製品  
News

仕様変更

C開-2024-01

プライベートボックス WPB-V2  
パッキンなどの変更

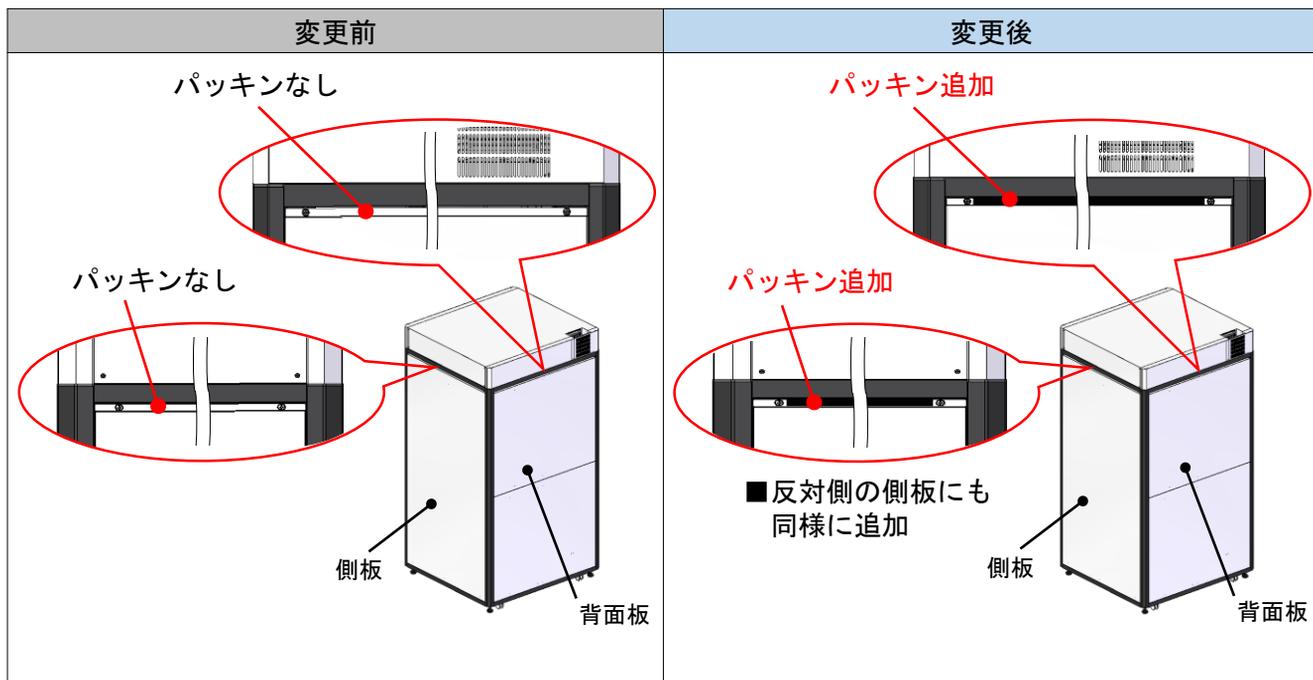
① ドア枠のパッキンを追加・変更し、ドア上部にパッキンを追加します。

②外装パネル（側板、背面板）の上部のすき間にパッキンを追加します。

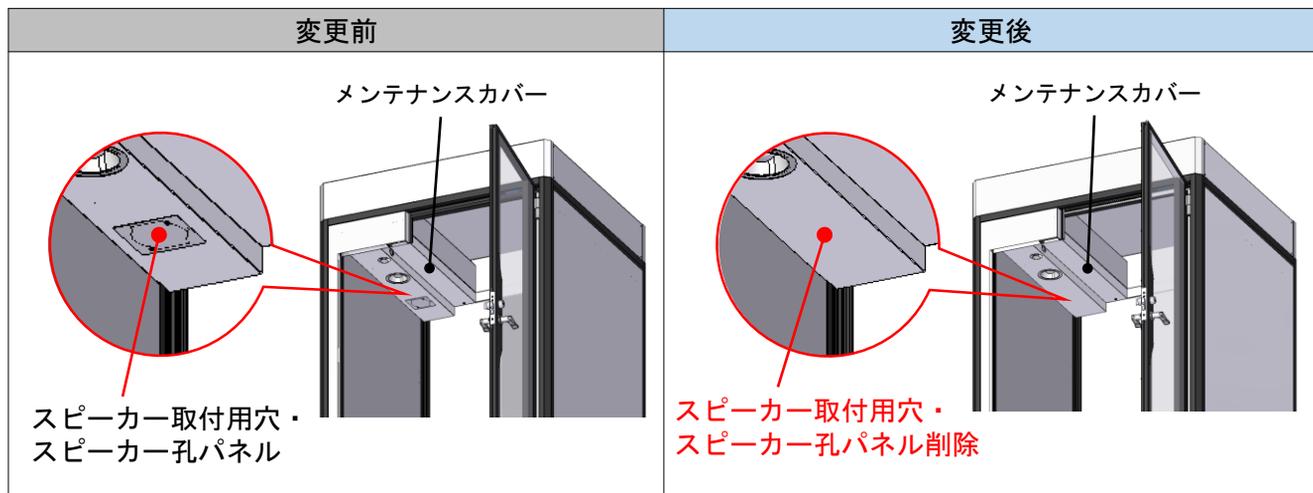
③メンテナンスカバー部分のスピーカー取付用穴およびスピーカー孔パネルを削除します。  
 ・スピーカーの取付用穴が必要な場合は、個別受注にて対応いたしますのでご用命ください。
